Dramatisk utviding av vindindustrianlegget på Guleslettene

Zephyr AS har kome med nye vindturbinplasseringar for Guleslettene industriområde. Dei er dramatisk endra i høve konsesjonssøknaden og konsekvensutgreiinga.

Endringar føreslege av Zephyr 19.10.2017:

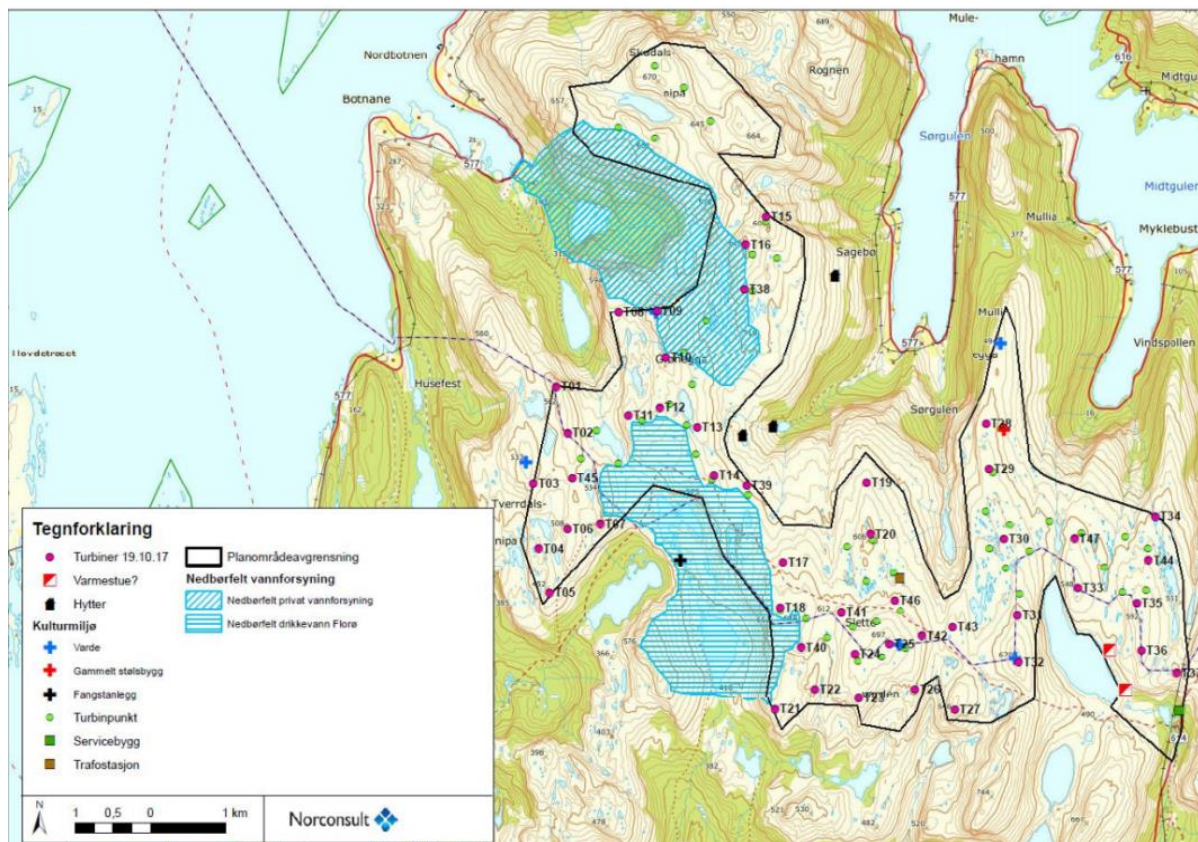
I sitt nye framlegg til plassering av turbinar inne i Guleslettene industriområde har Zephyr gjort vesentlege endringar samanlikna med dei planane som er grunnlaget for konsesjonen, og som Flora bystyre la til grunn for sitt fleirtalsvedtak for støtte til tiltaket (sjå Fig. 1 – grøne sirkelar er tidlegare utgangspunkt for plassering av vindturbinar). Dei føreslegne endringane medfører at ei rekke turbinar no blir flytta sørover mot kanten av planområdet. Dette kjem til å påverke friluftslivet, den visuelle ureininga og naturområda som grensar mot planområdet svært negativt. I tillegg vil flyttinga av turbinane nærare Florø by, stikk i strid med føresetnaden til Flora bystyre, føre til at nordre synsfeltet frå byen fullstendig vil verte dominert av vindturbinane. I tillegg vil fleire urørte vassdrag i planområdet, inkludert drikkevasskjelder, bli utsett for ureining frå kjemikalier og oljeavfall, slik erfaringar frå andre vindindustriområde viser. I konsesjonssøknaden var det enno att naturområde på Guleslettene som kunne bli nytta til friluftsliv, og som i mindre grad ville verte påverka av visuell ureining, støy og vegutbygging. Desse områda vert effektivt øydelagt som friluftsmål med Zephyr sine nye forslag til plasseringar. Dei utførde visualiseringsanalysane og støyberekningane Zephyr har fått utført i konsesjonssøknaden er i så måte verdilause.

Turbinane T27 og T32 er ekstremt uheldige for friluftslivet fordi dei kjem midt oppe på toppen av to av dei viktigaste turmåla. T31 har også fått ei uheldig plassering og burde vore flytta lenger nord til den plasseringa som står i konsesjonssøknaden. Vegane i tilknytning til desse turbinane, og arealet på minst 1.000 m² som skal planerast ut ved sida av kvar turbin, er også veldig uheldig for desse turbinane. Aller verst slik er T27, ettersom den vil krysse hovudturstien vestover, men T32 er også svært ille.

T21, T22, T23 og T26 er visuelt, og også når det gjeld støy (spesielt T26), uheldige for friluftslivet fordi dei kjem "midt i utsikten" frå Akslaskaret, Aksla, Terdalskeipen, Holten og topp 646.

T36 og T37 kjem nær ved utgangspunktet for dei aller fleste turane i området, og vil både visuelt og når det gjeld støy vere svært uheldige.

For alle desse områda vil dei nye plasseringane av turbinane T36, T37, T32 (dei 3 verste) og T31 vere svært uheldige både visuelt og når det gjeld støy. For ein del vindretningar, mellom anna når det er "nordavind og godvêr" vil støyen frå desse turbinane verte spesielt ille fordi det kan vere ganske kraftig vind der turbinane står, medan friluftsområda ligg i "vindskugge" slik at støyen vil høyrest ekstra godt.

T21 vil utgjere ei fare for hjortejegerane ved isingsforhold og lage ei stor støyzone omkring Kupevatnet og Terdalshytta. Støyen den genererer vil gjere området mindre attraktivt for utleige av hjortejakt, noko som er ei viktig inntektskjelde for grunneigaren. Den vil og vere visuelt dominerande sett frå Florø og må flyttast vesentleg lenger nord.

T32, T26 og T27 er skriva om i kapittelet om friluftsliv og har ei svært uheldig plassering. Dei trugar det fiskerike Akslavatnet og Terdalsvassdraget, som er ei drikkevasskjelde, ved kjemikalie- og oljeutslepp.

T04, T05, T06 og T07 vil utgjere ein risiko for hjortejegerar i lia som ligg vest for Guleskarsvatnet ved isingsforhold. Dei ligg og for nære den DNT-merka turstien og støy og isprosjektil vil vere øydeleggende for bruken av området. Desse turbinane vil også generere støy som når ned i Uradalen, ein kystfuruskog med **nasjonal/regional verneverdi** og fleire raudliste-artar (Hanssen U, 2016). Dei må difor flyttast lenger nord.

T18 og T14 vil kunne sende isprosjektil ned i Sagadalen og vil utgjere ei fare for hjortejegerar. Støyen dei genererer vil sterkt påverke jaktopplevinga og redusere utleigeverdien av hjortejakta for grunneigaren.

T32 må trekkjast vesentleg lenger nord og aust. T26 og T27 må trekkast nordover og ut av nedslagsfeltet til Terdalsvassdraget, eller fjernast heilt. Dette for å eliminere risiko for olje og kjemikalier i Terdalsvassdraget/Akklaskarvatnet.
